# 改善箇所説明図

## 不具合の内容

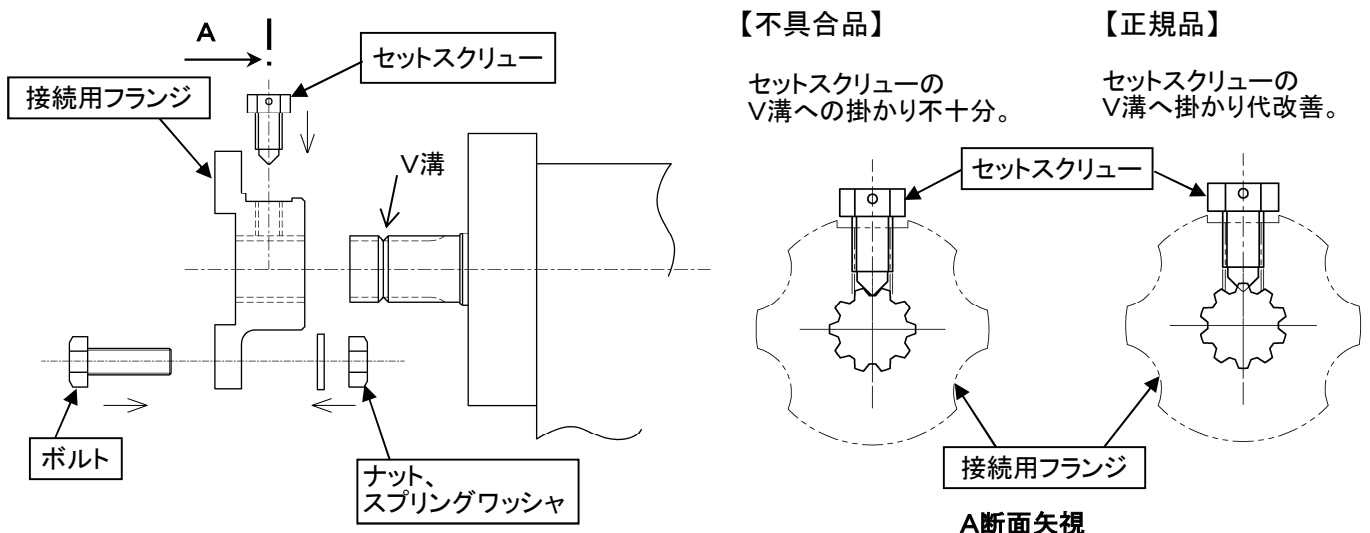
1台積車両運搬車の作業用装置油圧ポンプにおいて、接続フランジの製造指示が不適切なため、接続フランジとオイルポンプシャフトを固定するセットスクリーンの取付け穴の位置が設計と異なっているものがある。そのため、走行時の振動等により、セットスクリーンが緩み、そのままの状態で使用を続けると、接続フランジが脱落してシャフトが外れ、他の交通を妨げるおそれがある。

当該油圧ポンプの接続用フランジを正規品に交換する。

正規品の接続用フランジへ交換する。
